Mission régionale d'autorité environnementale

Avis délivré en date du 17 août 2020 de la Mission régionale d'autorité environnementale d'Île-de-France sur la réalisation d'un doublet géothermique à l'aquifère du Lusitanien avec une option de repli sur l'aquifère sus-jacent du Néocomien, dans le cadre de la demande d'autorisation d'ouverture de travaux miniers géothermique sur la commune de Châtenay-Malabry (92).

SYNTHÈSE DE L'AVIS

Illustration 1 : Réseau de chaleur planifié sur la ZAC La Vallée
source dossier p.84

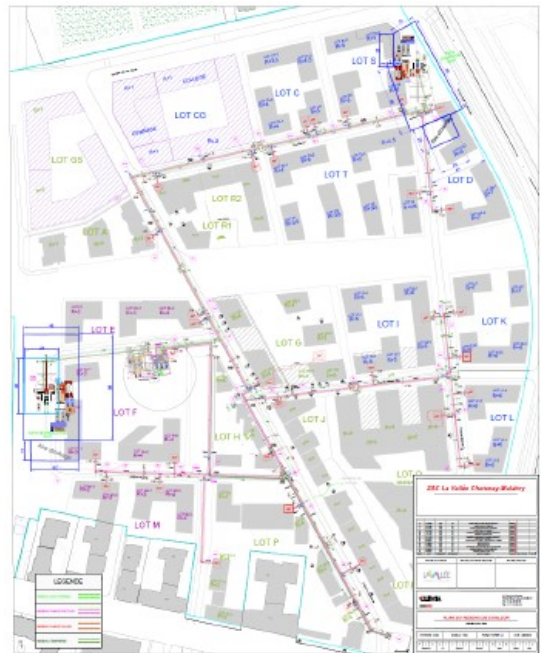
Pour la MRAe, le projet au sens du code de l'environnement est constitué de ces trois éléments indissociables. L'étude d'impact doit donc porter sur l'ensemble du réseau de chaleur urbain porté par Flowergy Chatenay-Malabry.

La MRAe recommande de compléter l'étude d'impact pour la faire porter sur le projet global incluant le doublet géothermique, la centrale thermique et le réseau de tuyauteries sous voiries qui constituent un ensemble indissociable pour fournir le service de chauffage urbain.

Illustration n°11 : source CFG

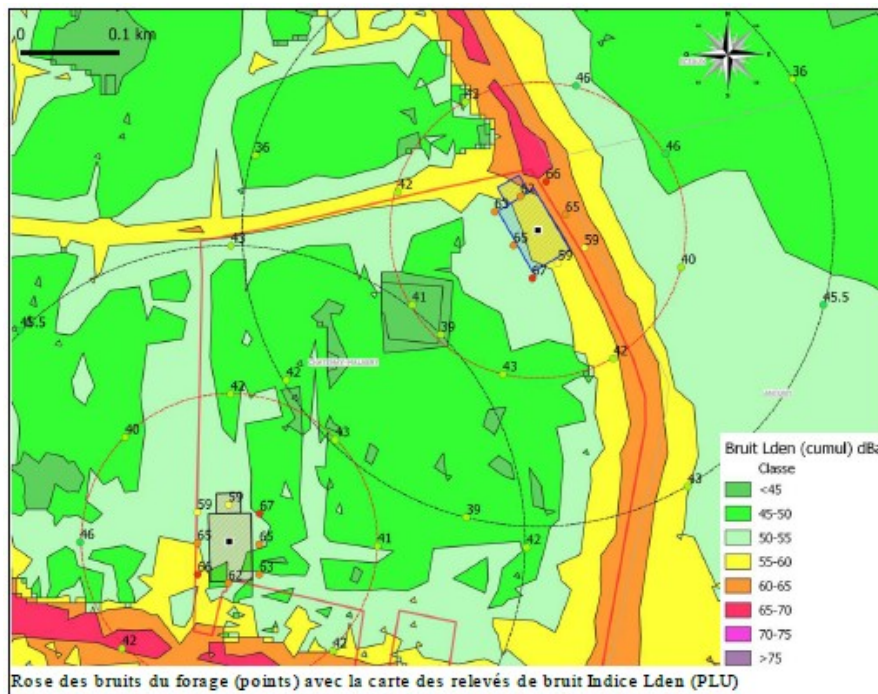
La MRAe note cependant que la description des différentes sources de bruit reste très générale, alors que certaines activités pourraient être très nuisantes. Par exemples, la « pose des casing » ne sera réalisée « uniquement le jour dans la mesure du possible ». Cette technique consiste à foncer un tube dans lequel le forage sera réalisé, si les matériaux du sols ne sont pas appropriés ; le fonçage est une activité qui peut générer des bruits et des vibrations du sol importantes.
